改善箇所説明図

不具合の概要

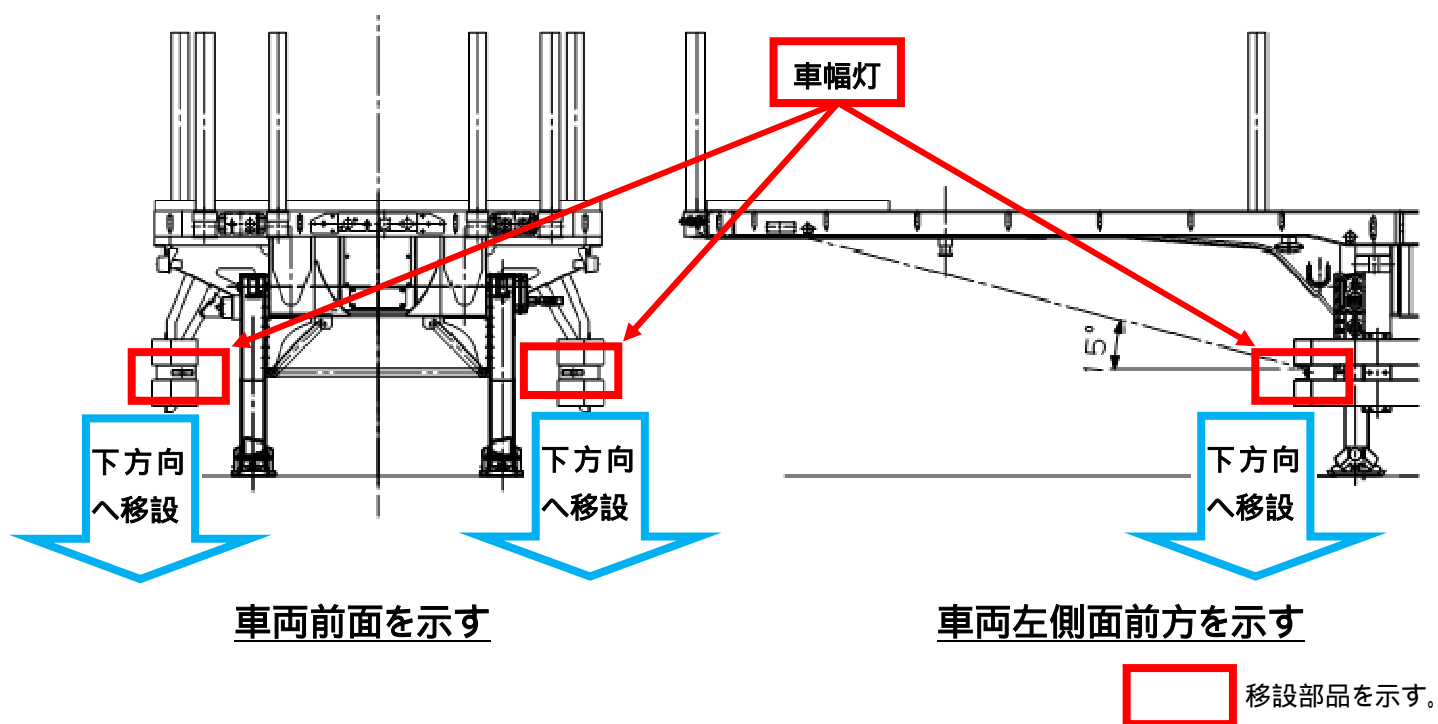
セミトレーラの車幅灯において、設計検討が不十分なため、当該灯火の幾何学的視認性が保安基準に適合しない。

全車両、車幅灯を適切な位置に移設する。

又、一部の車両においては取付ブラケットを対策品に交換し、車幅灯を適切な位置に移設する。
